1～4号機 周辺防護施設整備工事等に伴う 実施計画Ⅲ管理区域図等の変更について

2020年 6月23日

東京電力ホールディングス株式会社

実施計画Ⅲ 第1編 添付2 管理対象区域図（免震重要棟1階 他）を変更する。併せて、第2編 添付2-1 管理対象区域図も同様に変更する。

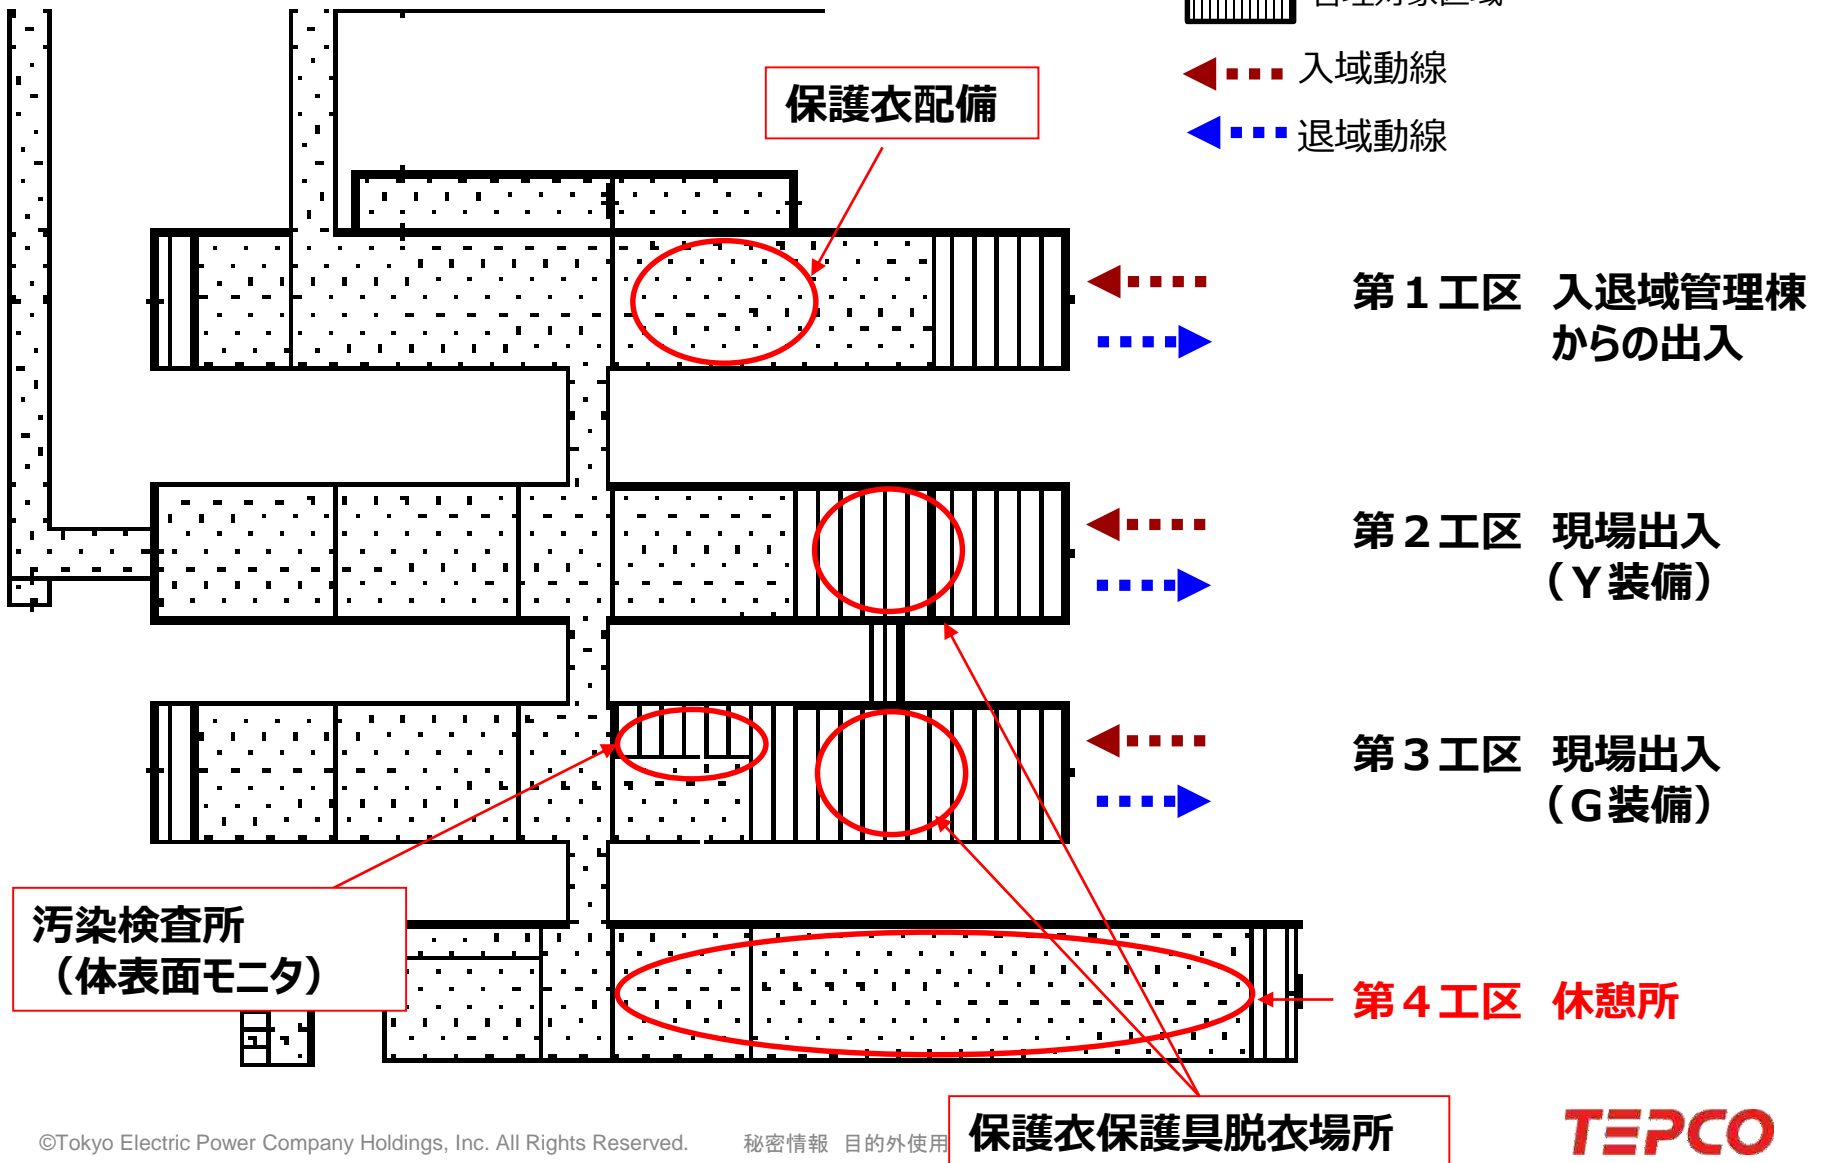
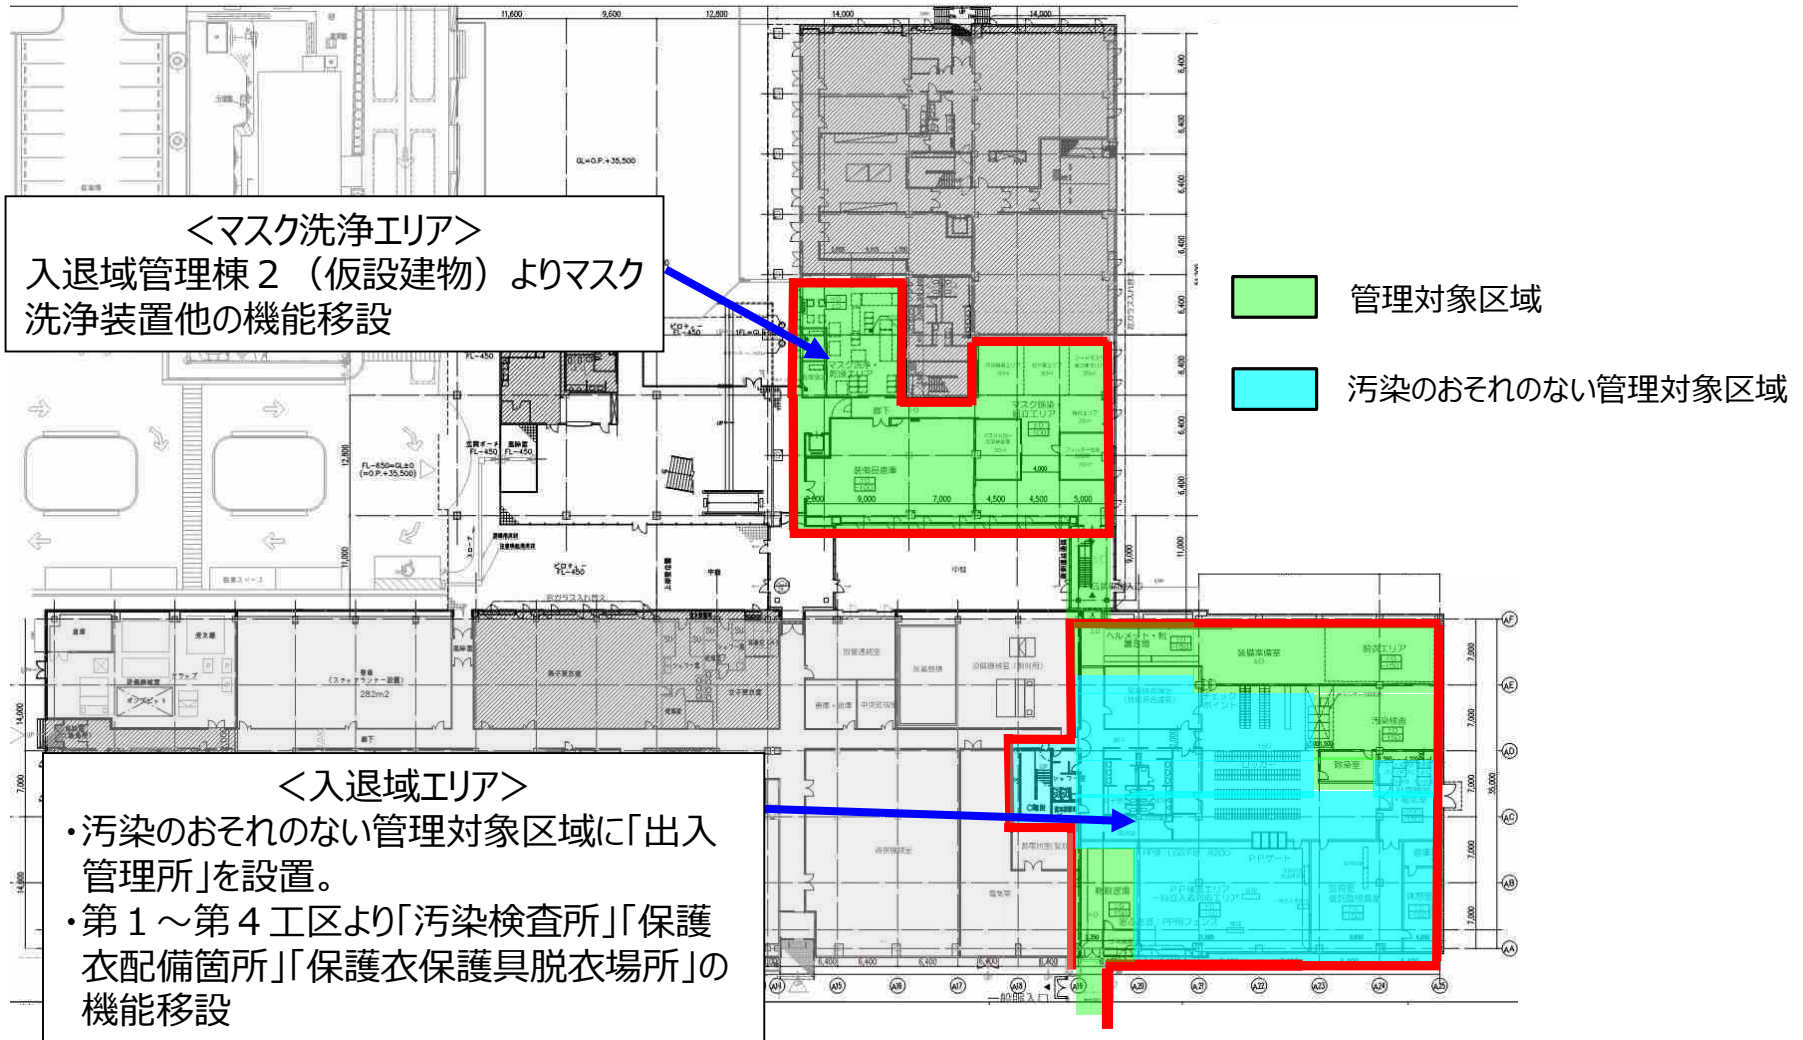
1～4号機周辺防護区域内の拠点として事務本館内に
「出入管理所」「汚染検査所」他を設置

仮設建物（第1～第4工区）の機能は、事務本館内に移設
管理対象区域図より削除

実施計画Ⅲ第1編 添付2 管理対象区域図（免震重要棟2階 他）を変更する。併せて、第2編 添付2-1 管理対象区域図も同様に変更する。

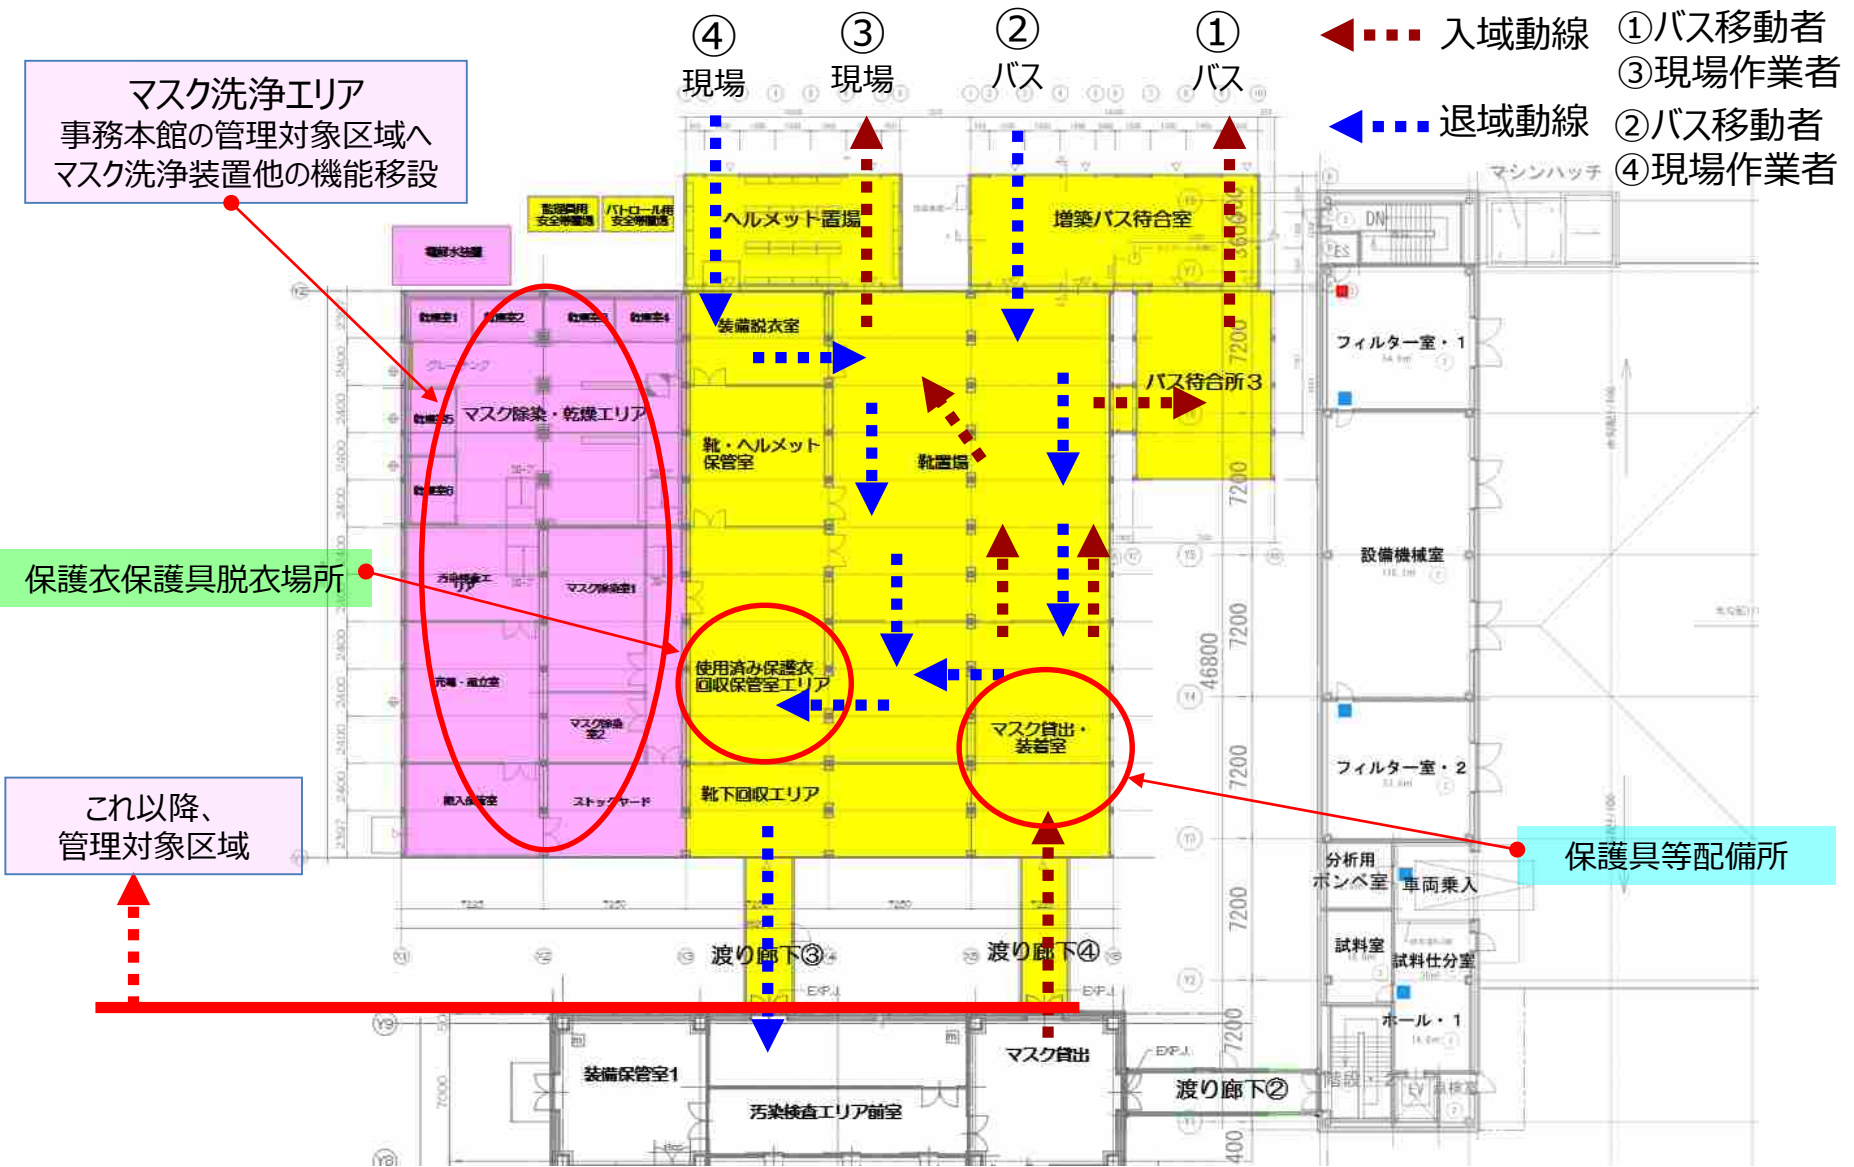
「管理対象区域」を「汚染のおそれのない管理対象区域」へ変更し、第1工区～第4工区(仮設建物) うち、第4工区の「汚染のおそれのない管理対象区域」にある休憩所機能を事務本館2階に移設

実施計画Ⅲ第1編 添付2 管理対象区域図（入退域管理棟）を変更する。併せて、第2編 添付2 - 1 管理対象区域図も同様に変更する。

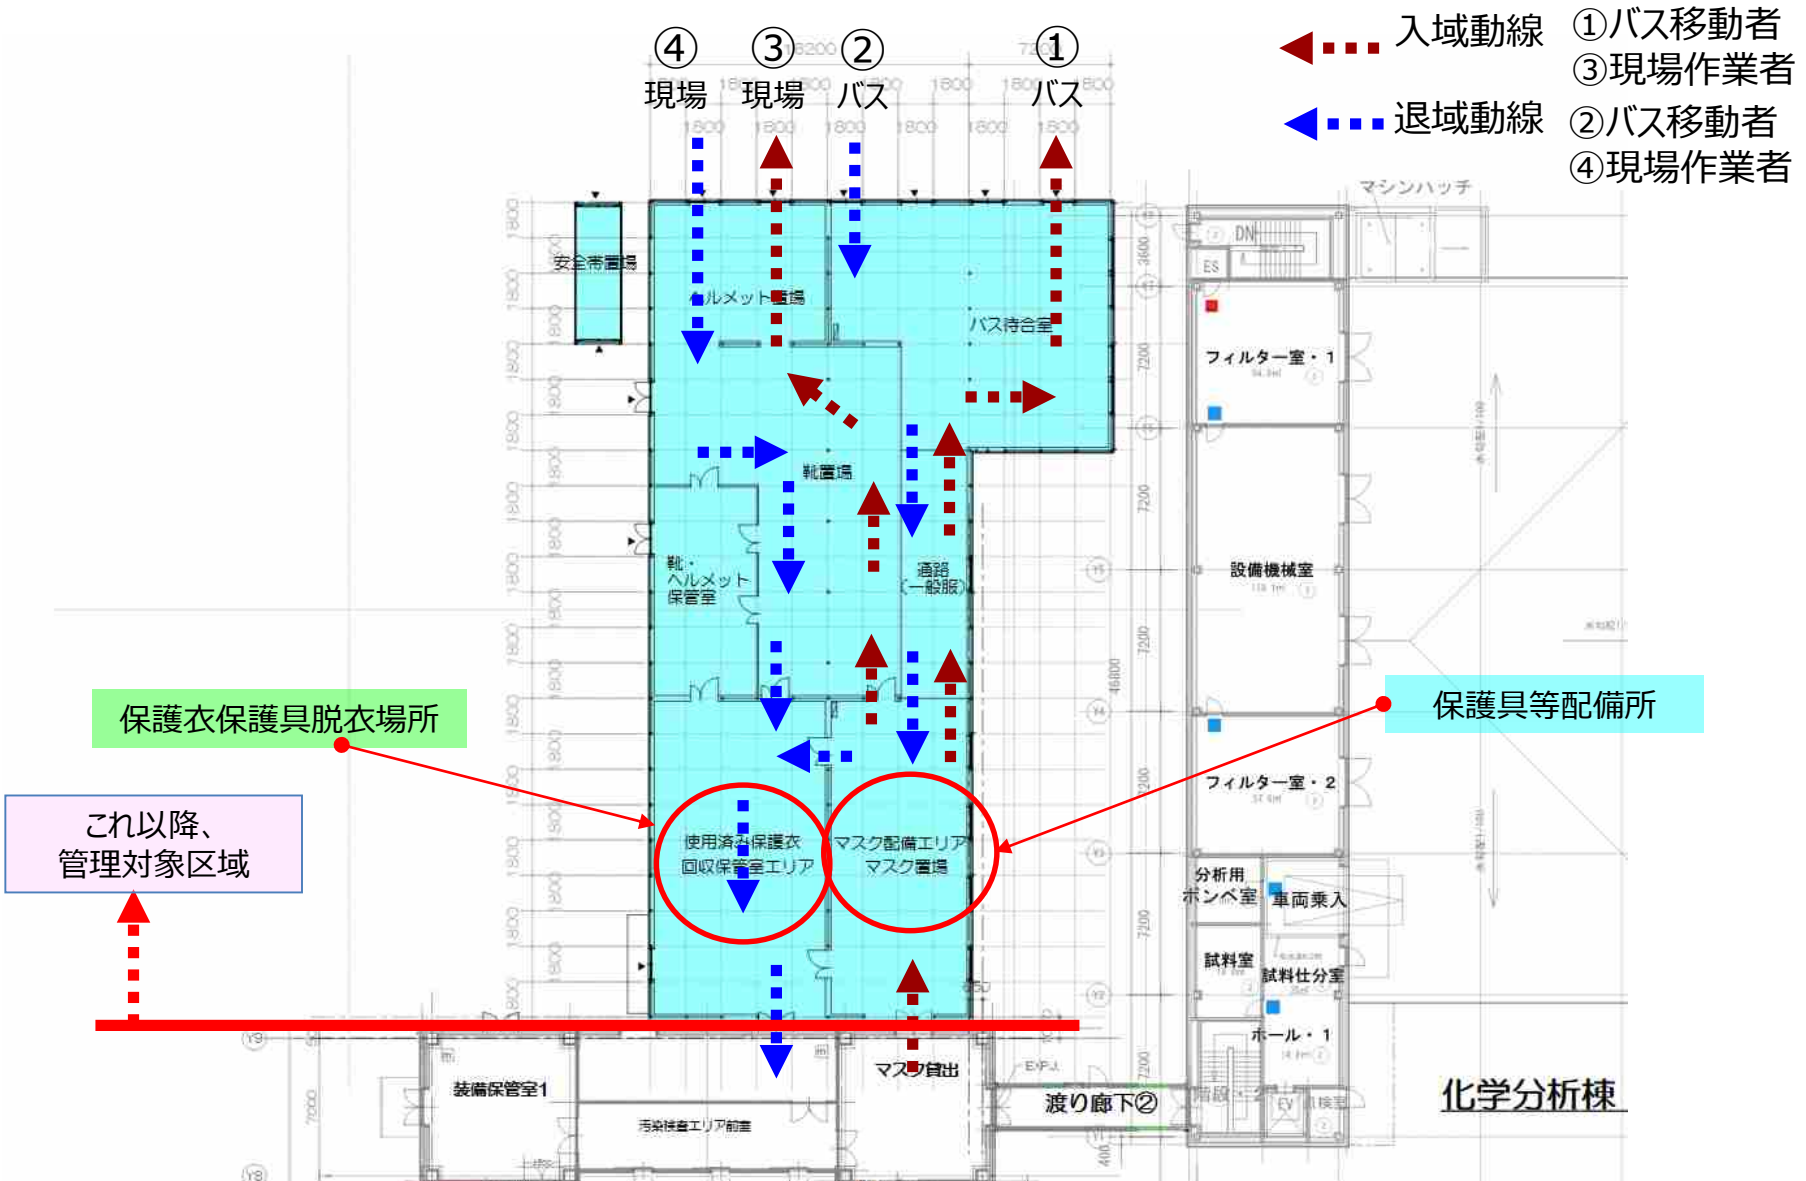
入退域管理棟1と入退域管理棟2の連絡通路部分を削除

<参考> 第1工区～第4工区の撤去工事ステップ° 3

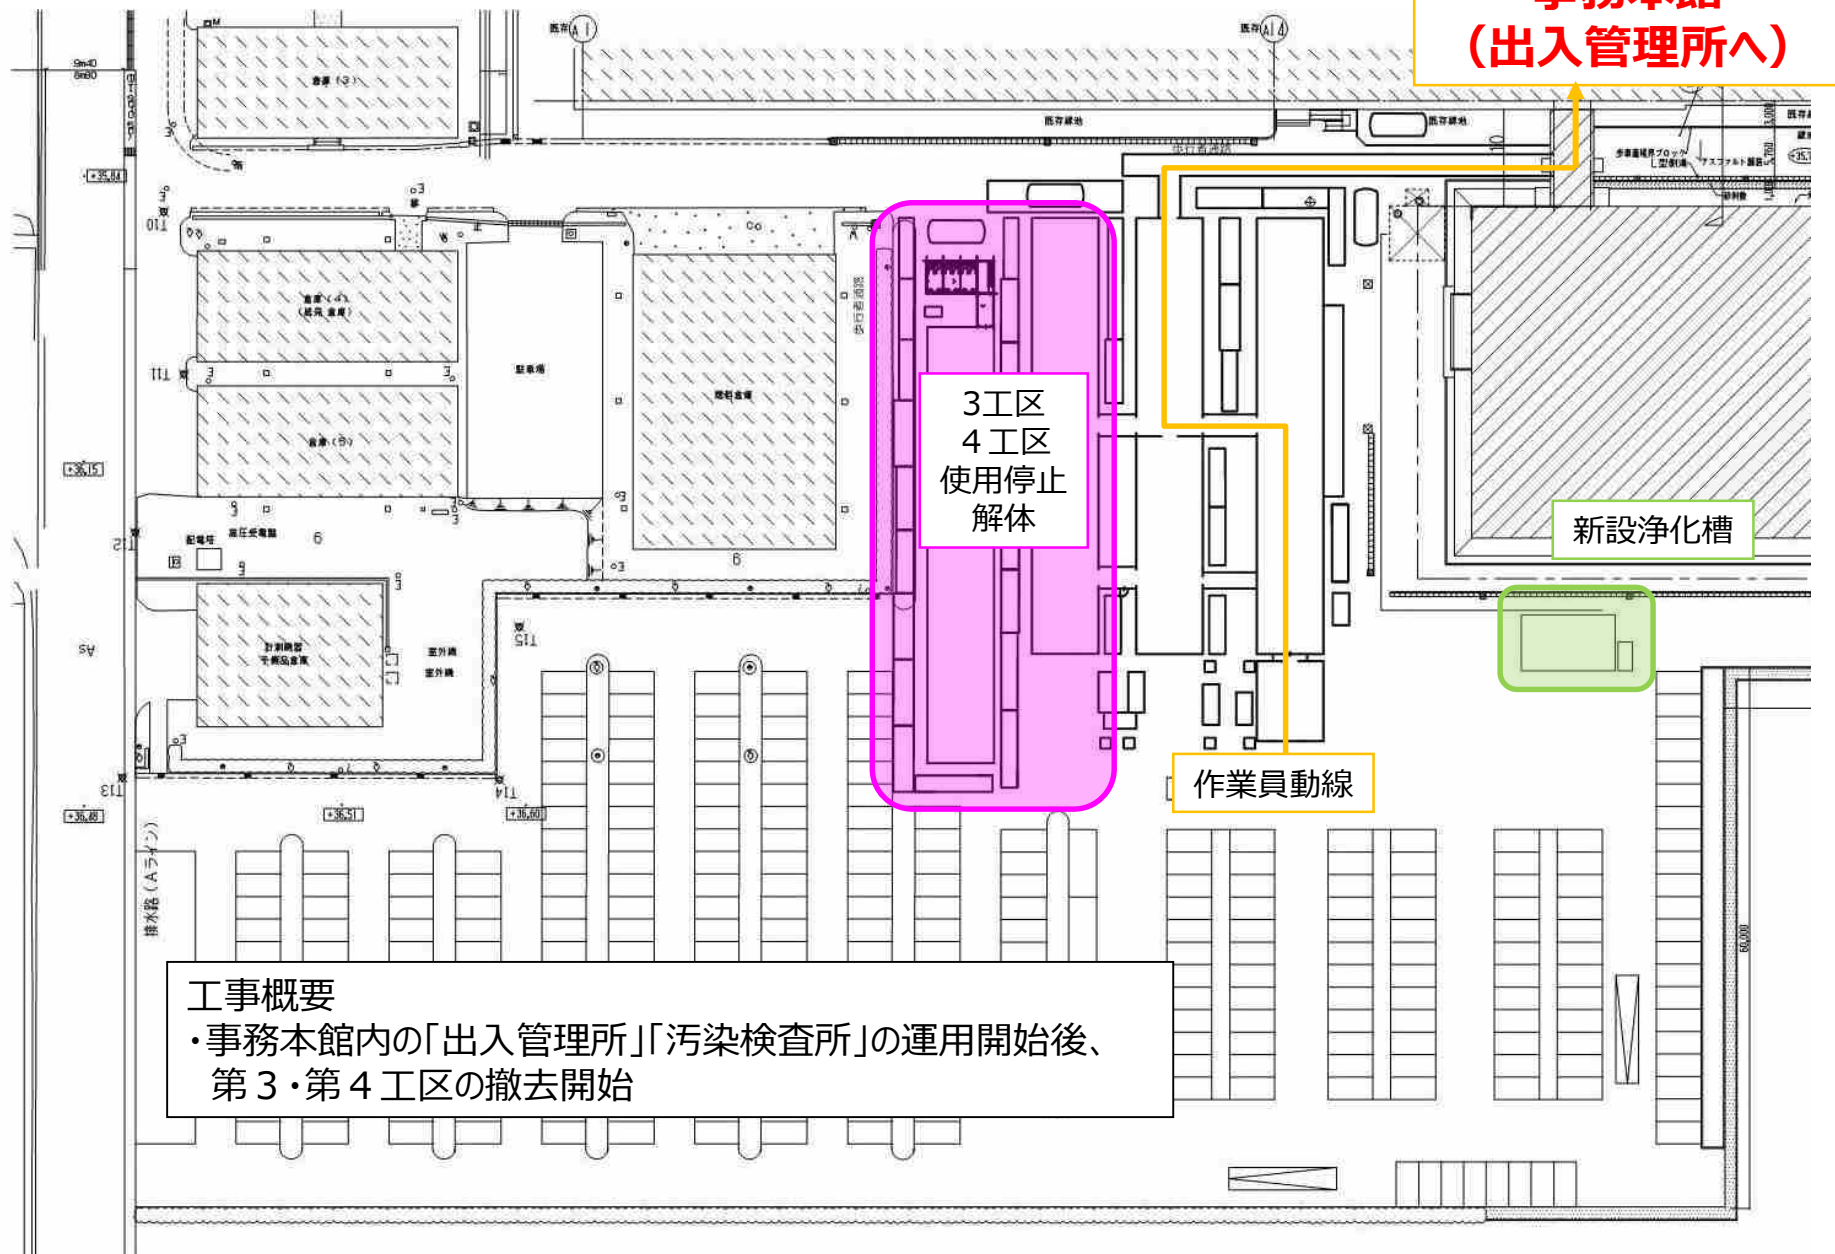
- ・第3工区の汚染検査所の体表面モニタを事務本館へ移設
- ・体表面モニタ移設期間は、放射線測定員により管理対象区域と汚染のおそれのない管理対象区域の境界で汚染検査を実施（第3工区の区域区分と同様）
